Ridderkerk, 9 augustus 2023

Betreft: Zienswijze ontwerpverklaring van geen bedenkingen en ontwerpomgevingsvergunning  
Woning Waalweg nabij 1

Afbeelding 4. Rekenmodel, 3D-weergave (kijkhoek noorden), met scherm

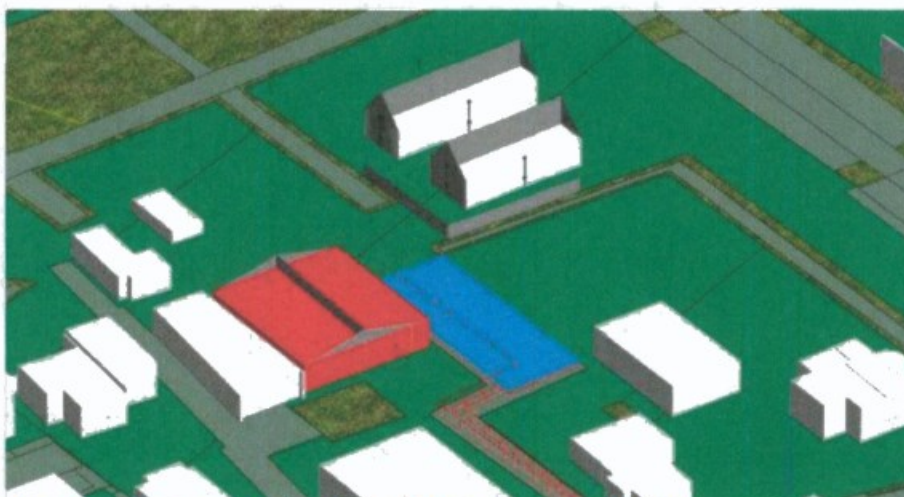
Deze zienswijze heeft betrekking op bijlage 4 Akoestisch onderzoek industrielawaai. In hoofdstuk 5 paragraaf 5.2 overdrachtsmaatregelen is sprake van een overschrijding van het maximaal geluidniveau en te nemen maatregelen. Hierbij wordt een schutting van 40m geadviseerd, maar om stedenbouwkundige en financiële kosten niet wenselijk geacht.

Nu willen wij in het uitoefenen van ons bedrijf niet gehinderd worden en maken wij dan ook bezwaar tegen het feit dat er nu geen geluidsscherm komt.

We verzoeken u dan ook hierop te reageren met een vastlegging in de ontwerpvergunning dat bij het optreden van overlast door geluid, het scherm alsnog toegepast moet gaan worden zonder gevolgen voor ons bedrijf.
